Selbstbeschreibung unserer Barrierefreiheit - Zusammenfassung der Antworten

Hinweise auf mögliche Mängel

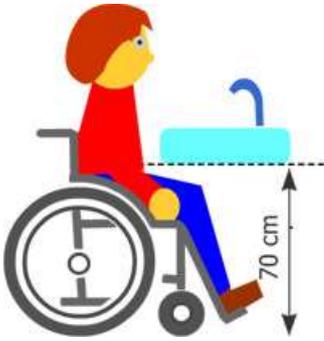
Mangel (angekreuzt): Der Raum ist kleiner als 165x215 cm: Ja

Hinweis: Die Raumgröße Ihres WCs entspricht nicht der aktuellen ÖNorm B1600. Hier sind mindestens 165x215 cm vorgeschrieben. Sie sollten versuchen, diesen Mangel bei den nächsten Renovierungsarbeiten zu beseitigen.
